Aprueba Circular Aclaratoria N° 3 de las Bases de Licitación de la obra pública fiscal denominada "Concesión Vial Rutas del Loa", a ejecutar por el Sistema de Concesiones.

- I. **APRUÉBASE** la Circular Aclaratoria N°3 de las Bases de Licitación de la obra pública fiscal denominada “Concesión Vial Rutas del Loa”, a ejecutar por el Sistema de Concesiones, cuyo texto es el siguiente:

Ilustración 1. Localización proyecto “Granja Eólica Calama”.

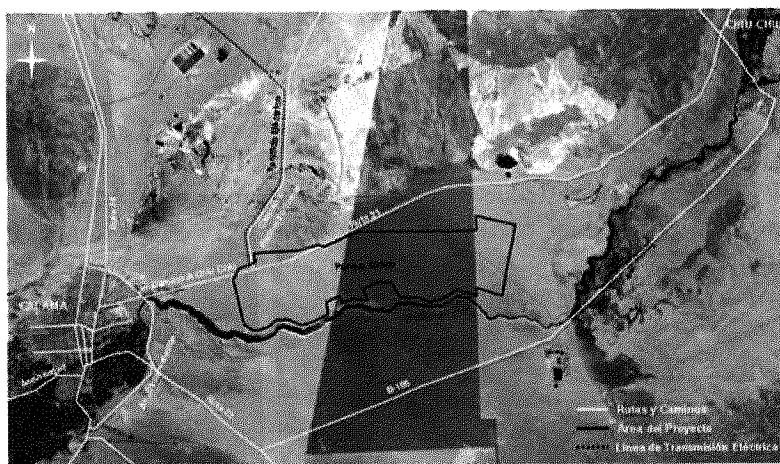
Se solicita aclarar si hay algún tipo de incompatibilidad entre el trazado referencial de la circunvalación y el proyecto Parque Eólico “Granja Eólica Calama”.

Se solicita también al MOP que identifique claramente todo proyecto o actividad que se esté ejecutando en la zona donde se ubica el trazado referencial de toda la ruta aplicable a esta fecha, contenida en los Antecedentes Referenciales (los *Otros Proyectos Planificados en la Zona y su Relación con el Proyecto*). En ese sentido, también se solicita al MOP que identifique claramente a las personas, naturales o jurídicas, titulares de dominio o de cualquier otro derecho de uso u usufructo o concesión, respecto de los predios aledaños a la faja fiscal correspondiente a toda la zona donde se ubica todo el trazado referencial de toda la ruta, contenida en los Antecedentes Referenciales.

Respuesta: Remítase a lo establecido en los artículos 1.5, en cuanto es responsabilidad de los Licitantes y Grupos Licitantes de recabar toda la información complementaria necesaria de forma de lograr una completa y acabada apreciación de las características de las obras, sus dificultades, normativa aplicable, permisos exigidos y costos asociados, 1.7.7.1, 1.8.10.1 y 2.2.2, en particular su primer párrafo, todos artículos de las Bases de Licitación.
